新竹縣政府工程查核代表照片表

工程名稱：107年運動場整建及週邊改善工程

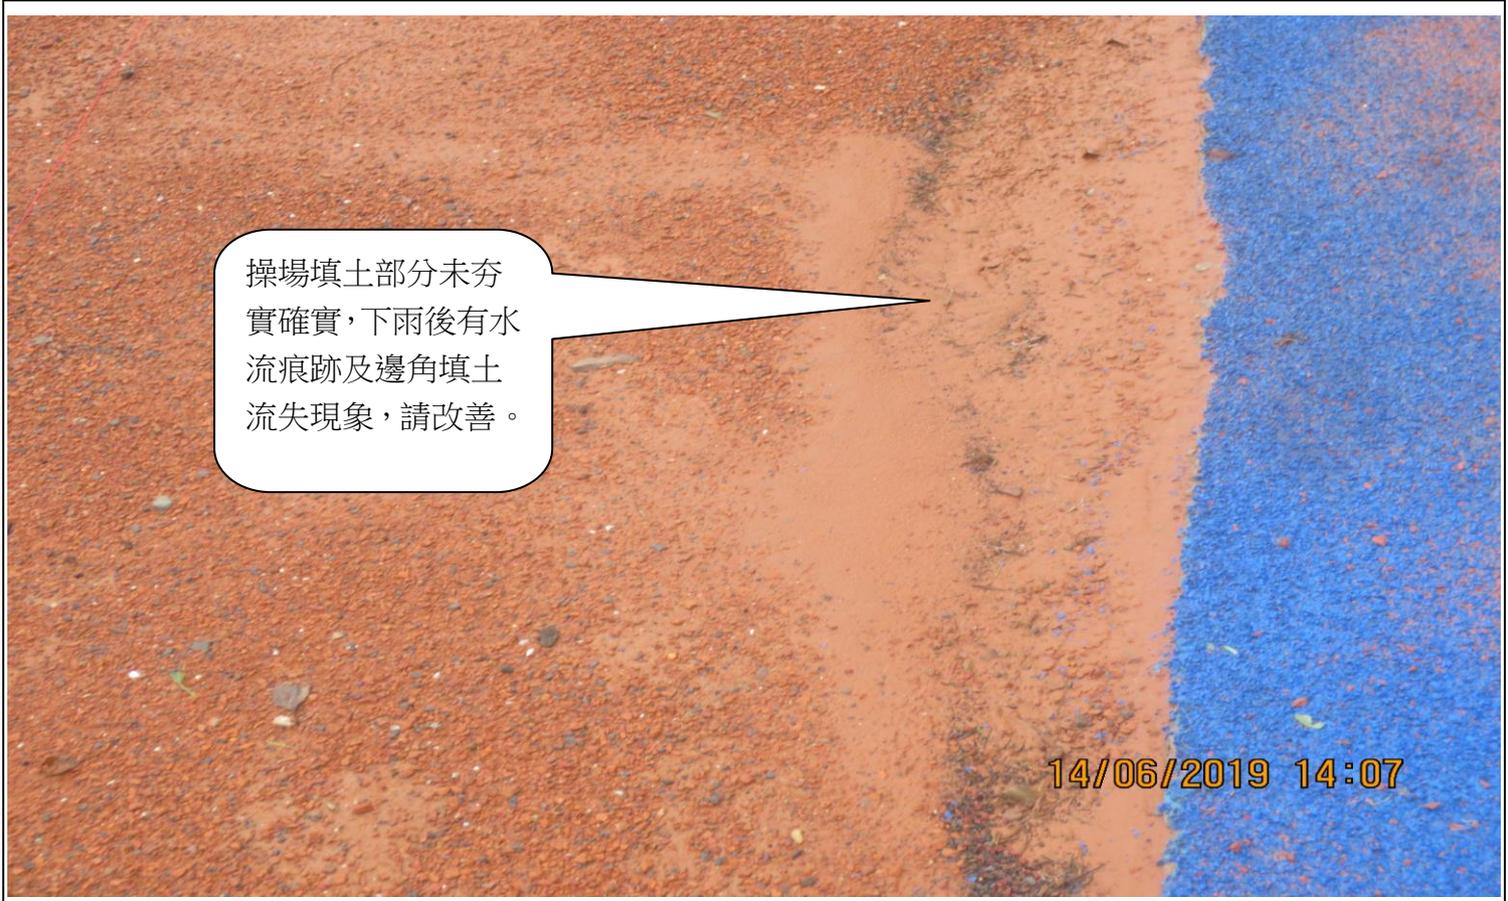
操場填土部分未夯實確實，下雨後有水流痕跡及邊角填土流失現象，請改善。

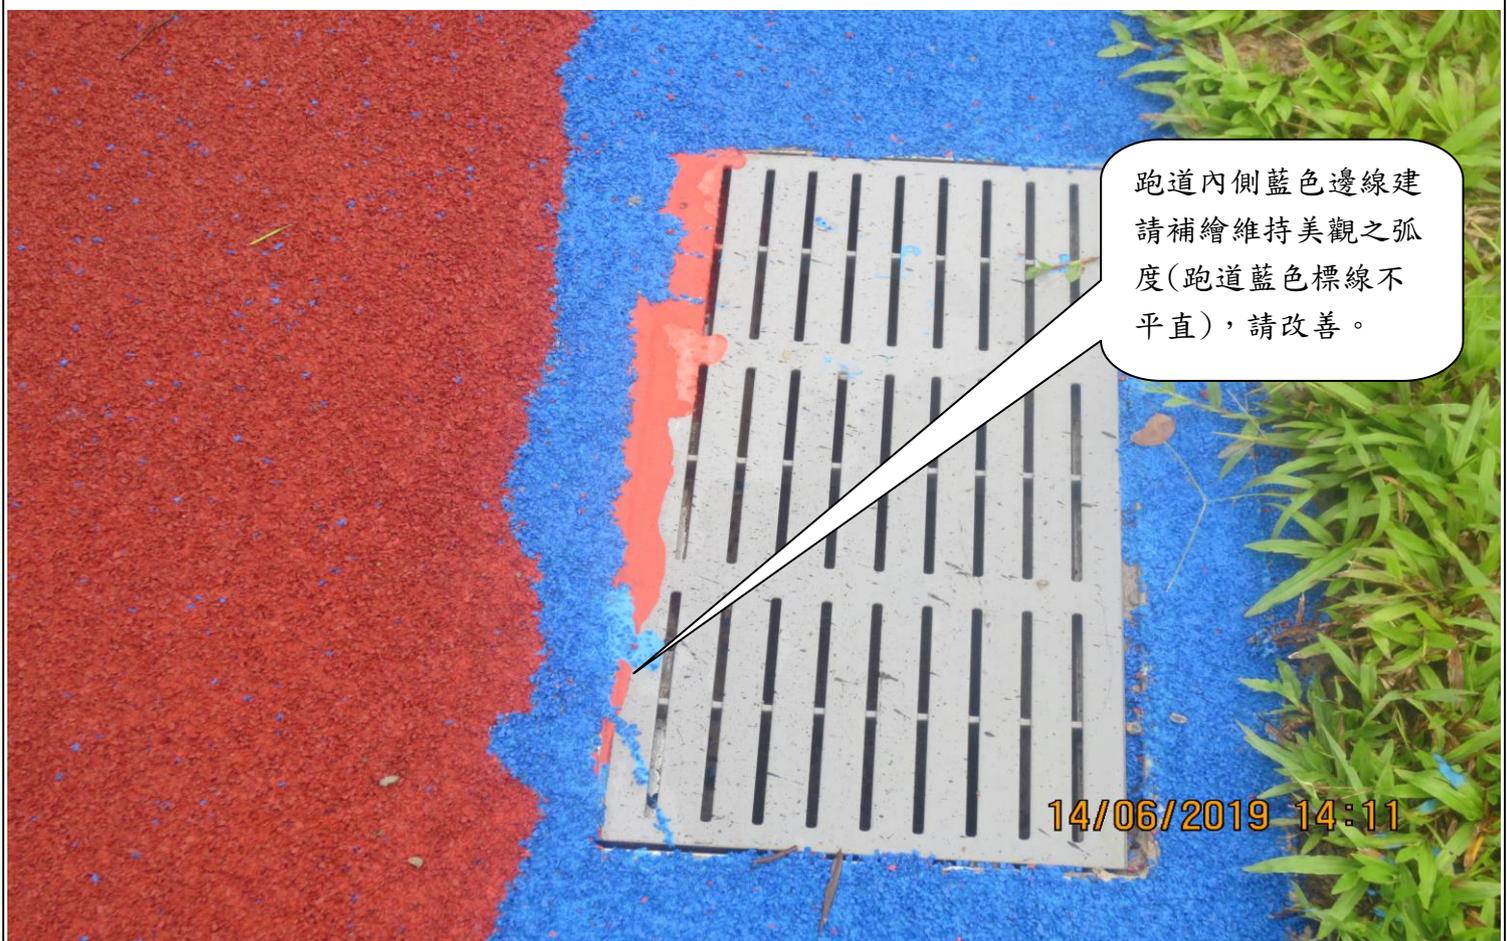
工區入口斜坡道建請完工前按坡度予以整平並於側方加做保護設施。

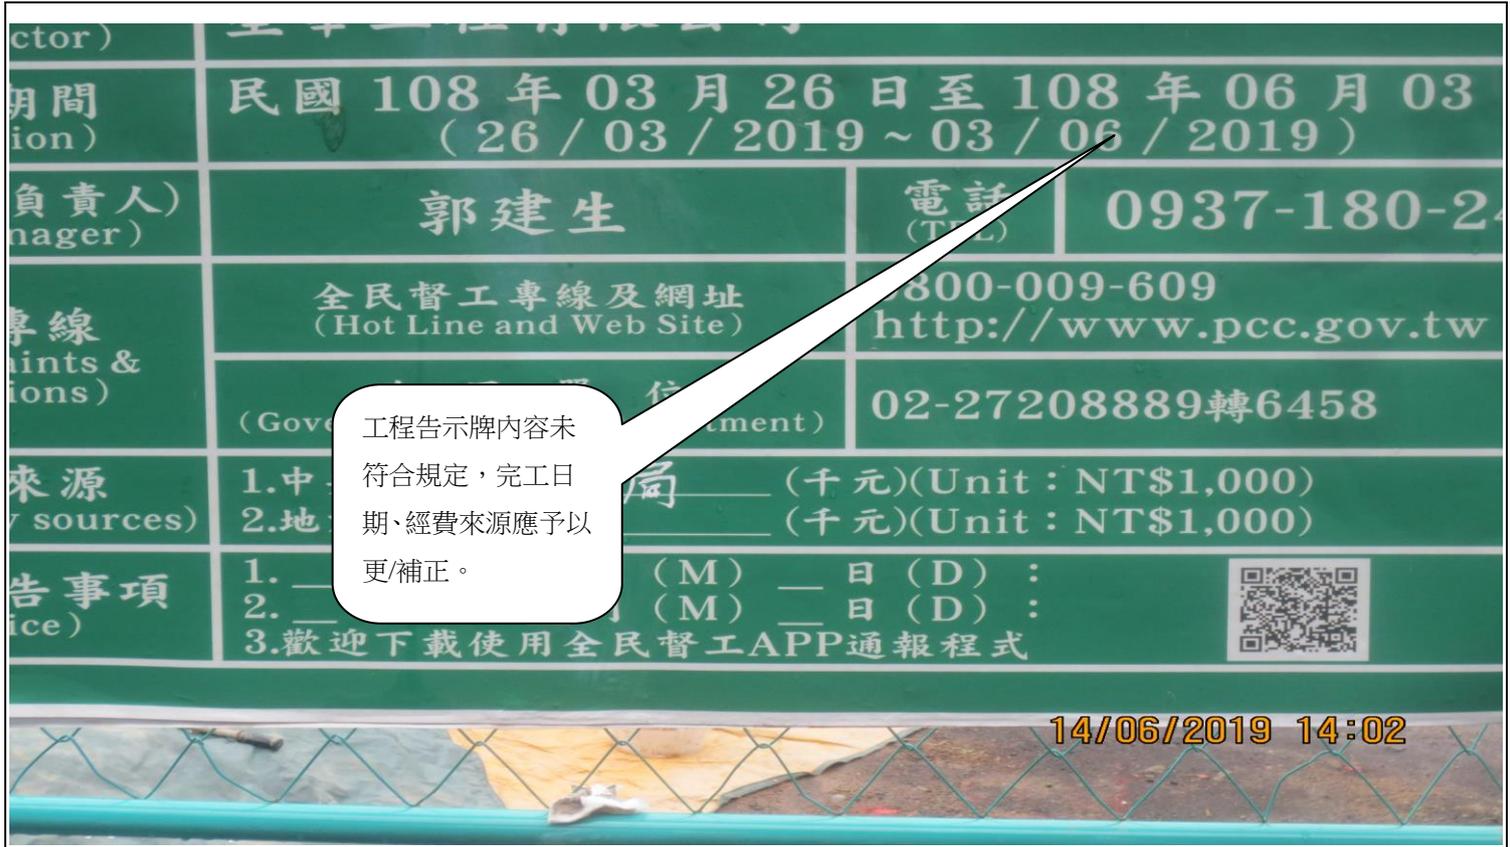
操場內環落水孔與PU施作介面有諸多位置品質不佳，請逐一檢視以PU材料補(或填)齊/平。
